Pismo dotyczące aktu planowania przestrzennego

7.1. Treść[6)] **ZGŁASZAM UWAGĘ DO PLANU OGÓLNEGO W KWESTII UTWORZENIA ŁĄCZNIKA KTK (KARMELKOWA – TARGOWA - KWIATKOWSKIEGO) NA PRZEDŁUŻENIU ŁĄCZNIKA KLECIŃSKIEGO. POŁĄCZENIE TO, ZGŁASZANE PODCZAS WARSZTATÓW ZWIĄZANYCH Z TZW. PAKIETEM OPOROWSKIM,** W ISTOTNY SPOSÓB ODCIĄŻY RUCH NA NEWRALGICZNYCH SKRZYŻOWANIACH OPOROWA ORAZ KLECINY WYPROWADZAJĄC JEGO CZĘŚĆ NA UL. KWIATKOWSKIEGO, CZYLI POZA OBSZAR ZABUDOWY MIESZKANIOWEJ OSIEDLA. W ZWIĄZKU Z ROZWOJEM STREFY USŁUG WZDŁUŻ UL. KARMELKOWEJ SYGNALIZOWANYM W PROJEKCIE PLANU, ROLA ŁĄCZNIKA KTK STAJE SIĘ TYM BARDZIEJ UZASADNIONA.

ZAŁĄCZNIK 1 – – ORIENTACYJNY PRZEBIEG ŁĄCZNIKA KTK.

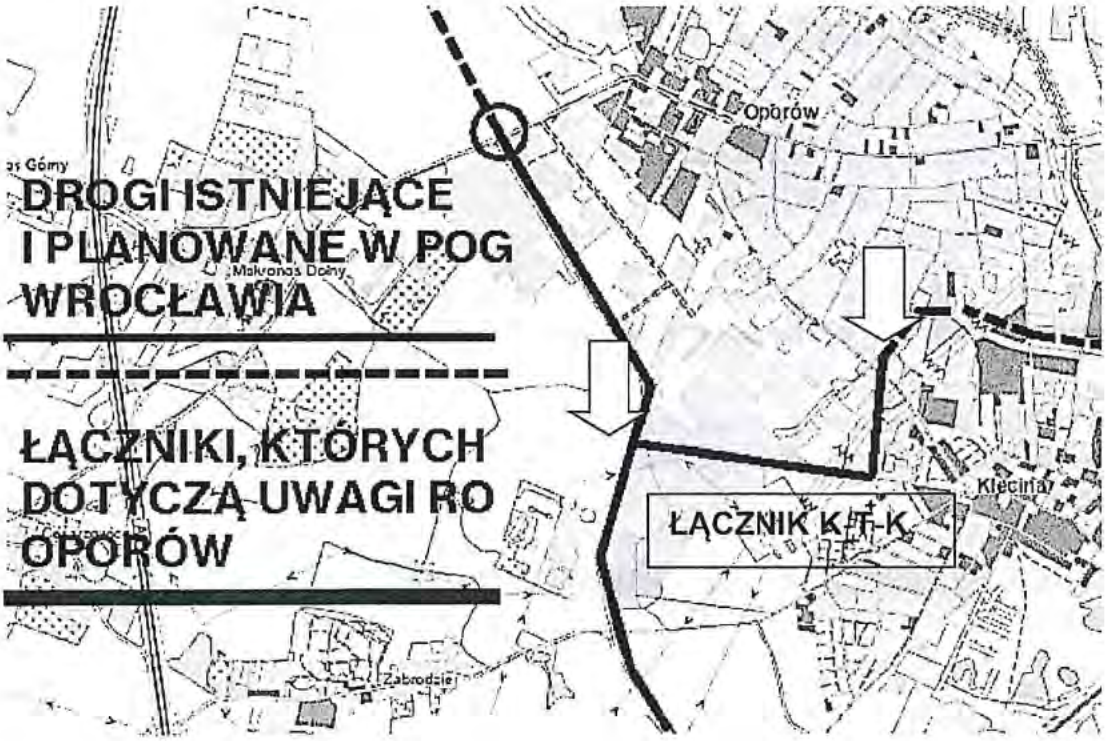
ORIENTACYJNA LOKALIZACJA ŁĄCZNIKA KTK Z ZAZNACZONYMI MIEJSCAMI WLOTU PRZY PĘTLI TRAMWAJOWEJ NA ZAKOŃCZENIU ŁĄCZNIKA KLECIŃSKIEGO (STRZAŁKA GÓRNA) I WYLOTU PRZY UL. KWIATKOWSKIEGO (STRZAŁKA PO LEWEJ) . POŁĄCZENIE ZAPEWNI ALTERNATYWNY WYJAZD W KIERUNKU AOW I WĘZŁA BIELAŃSKIEGO ORAZ USPRAWNI LOGISTYCZNIE OBSZAR GIEŁDY I CENTRUM HANDLOWEGO PRZY UL. KARMELKOWEJ.
